BOLETIM DE SERVIÇO (SERVICE BULLETIN)

Boletim de Serviço (<i>Service Letter</i>):	BS720321001
Date (<i>Date</i>) MM-DD-YYYY:	03/01/2021
Título (<i>Title</i>):	Modificação do coxim do radiador (<i>Modification of the radiator cushion shock absorber</i>)
Modelos (<i>Models</i>):	Montaer MC01 – S/N 001, S/N 002, S/N 003, S/N 004, S/N 005, S/N 006, S/N 007, S/N 008, S/N 009, S/N 010, S/N 011, S/N 012, S/N 013, S/N 014, S/N 015, S/N 016, S/N 017, S/N 018, S/N 019.
Descrição (<i>Description</i>):	O coxim que segura o radiador no suporte pode se romper e fazer com que o radiador fique em contato com 2 parafusos da bomba de óleo. (<i>The cushion that holds the radiator in the bracket can break and cause the radiator to come into contact with 2 screws of the oil pump</i>).
Serviço (<i>Service</i>):	Modificação do sistema de fixação do coxim do radiador. (<i>Modification to the radiator cushion shock absorber fixing system</i>).

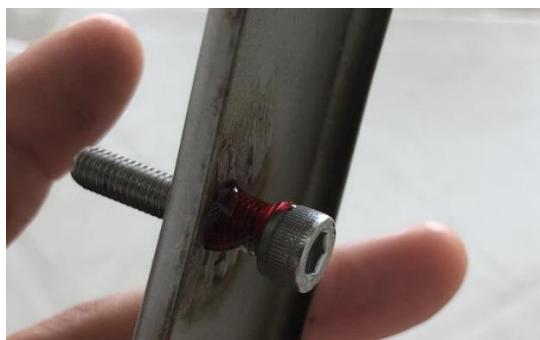
A ruptura do parafuso do coxim poderá ocasionar o contato do radiador com o parafuso da bomba de óleo do motor. A fim de evitar este incidente, sugere-se trocar o sistema de parafusos do coxim do radiador. *(The breakage of the cushion screw may cause the radiator to contact the engine oil pump screw. In order to avoid this incident, it is suggested to change the radiator cushion screw system).*

4. Suporte do radiador (*Radiator support*)

5. Utilizar parafuso Allen 6x30 mm (*Use Allen Screw 15/64" x 1 3/16"*)
